监 理 通 知 单

工程名称：天铁热轧板有限公司房顶 19.8MW 分布式光伏项目 编号：ZHJL-JLTZD-003

事由：关于各别组件中压块未压实事宜；

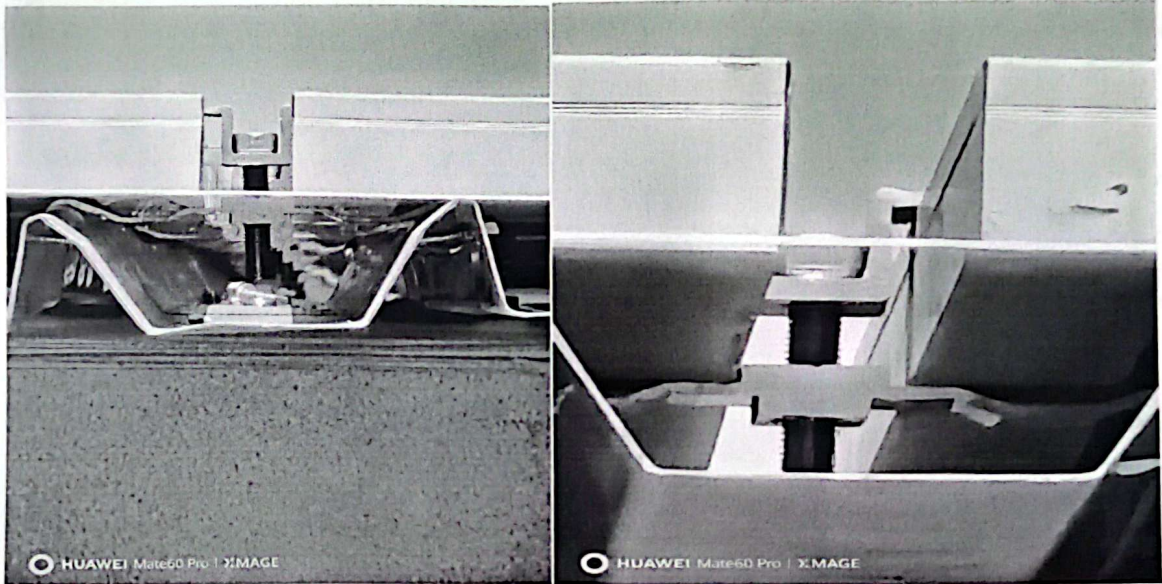
内容：经停车场组件安装检查发现各别中压块未压实现场（详见附图）存在的严重安全及质量隐患；

要求你单位对已安装完成的组件进行检查，对所有中压块未压实的进行整改，限期五日内（7月23日）整改完成；
